1.1 CONCEPTO TÉCNICO No. CT:	**6521**
1.2 ÁREA:	Técnica y de Gestión
1.3 COORDINACIÓN:	Investigación y Desarrollo
1.4 REFERENCIA CRUZADA RADICADO FOPAE:	2012ER11609
1.5 RESPUESTA OFICIAL No.	RO-57299

2.1 SOLICITANTE:	CURADURÍA URBANA No. 4
2.2 PROYECTO:	Vivienda
2.3 LOCALIDAD:	4. San Cristóbal
2.4 UPZ:	51. Los Libertadores
2.5 BARRIO O SECTOR CATASTRAL:	La Nueva Gloria II Sector
2.6 DIRECCIÓN:	Carrera 11 Este No. 49 - 06 Sur
2.7 CHIP:	AAA0163FCCN
2.8 MANZANA CATASTRAL:	34
2.9 PREDIO CATASTRAL:	29
2.10 ÁREA (Ha):	0.0075(*)
2.11 FECHA DE VISITA:	Junio 26 de 2012

Fotografía No. 2. Panorámica del talud de corte efectuado para el emplazamiento de la vivienda.

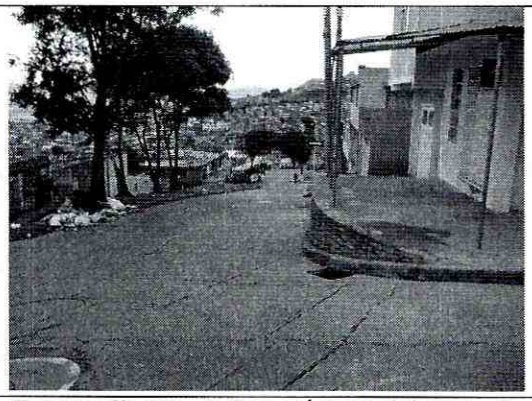
En el momento de la visita técnica al predio objeto del presente concepto técnico, se encontró en proceso de construcción una edificación de dos niveles con un sistema estructural en mampostería simple. Esta edificación limita al sur con una vivienda de dos pisos y al norte con un lote esquinero sin construcciones. Se identificó en la parte posterior del proyecto un talud de corte elaborado para el emplazamiento de la vivienda.

- Desde el punto de vista de riesgo por remoción en masa, el FOPAE recomienda la realización de un estudio geotécnico y de estabilidad de taludes que cumpla con los requisitos establecidos en el Reglamento Colombiano de Construcción Sismo Resistente NSR - 10 (antes Norma Colombiana de Diseño y Construcción Sismo Resistente NSR - 98) y en especial con lo establecido en el Título H de ese reglamento. Dicho estudio debe contemplar la evaluación de estabilidad de las intervenciones y el diseño detallado de las medidas de estabilización correspondientes para todas las etapas de construcción, especialmente en los taludes de corte y excavaciones que se tenga proyectados.

- Teniendo en cuenta que para la implantación del proyecto es posible que se requiera la realización de cortes en el terreno durante el proceso de excavación y construcción, se recomienda implementar un Plan de Seguimiento y Monitoreo documentado que tenga en cuenta las distintas etapas constructivas, de tal manera que si se advierten problemas de inestabilidad geotécnica y/o estructural, se puedan tomar los correctivos necesarios, y las autoridades puedan hacer un seguimiento al respecto. Adicionalmente, se deben tomar por parte del constructor, las medidas de seguridad necesarias, de tal forma que se garantice la vida de los trabajadores y particulares que estarán en la zona de influencia del proyecto.
